新北市政府水利局 函

主旨：檢送本局108年3月14日「碧潭堰整建工程委託設計技術服務」地方說明會會議紀錄1份，請查照。

「碧潭堰整建工程委託設計技術服務」地方說明會

會議紀錄

建議方案示意圖如下：

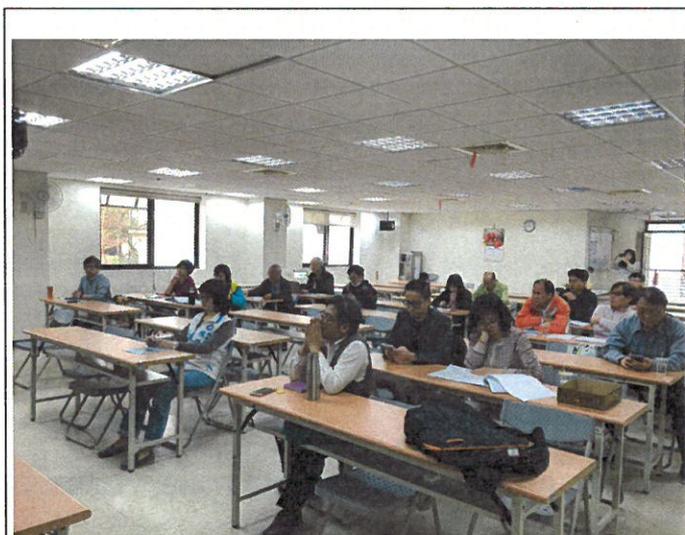
- (一) 建議施作固定壩，活動堰損壞之可能性高，如果後續受損未立即修復，或倒伏後操作人員未立即操作升起，導致水位降低，對上游船家會造成很大影響。
- (二) 本工程應要能使水位抬升或至少應保持現有高度，千萬不能

比現況更糟，才能維持碧潭水域景色及遊憩活動。

(三) 建議在堰體預留活動式工作孔，日後清淤時可利用工作孔降低上游水位。
